12 Einwände und Stellungnahme der BI zur Anlage (12) Entwässerungskonzept „Südlich Lerchenhain“

Einwände und Stellungnahme zum Entwässerungskonzept (Gemeindewerke / Gnegel):

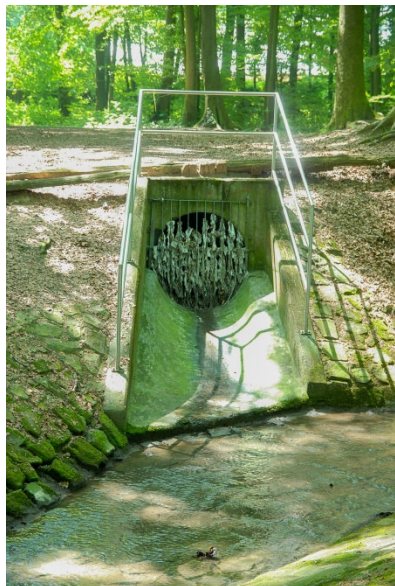
Diese Fotos zeigen die Einleitung der Abwässer nach stärkeren Regenereignissen.

Sechs Bilder zeigen:

- a) Einleitung von fäkalienbelastetem Schmutzwasser in den Nonnenbach (3),
- b) den sommertrockener Nonnenbach (1) und
- c) den Einleitungsbereich - ein Spielfeld für Kinder(2)

Diese Bilder belegen einen eindeutigen Mangel des bestehenden Entwässerungssystems. Dieser Mangel wurde und wird durch eine Nachverdichtung im Nottulner Süden verstärkt. Und ein weiteres Neubaugebiet wird die desolate Situation nochmals verschärfen.
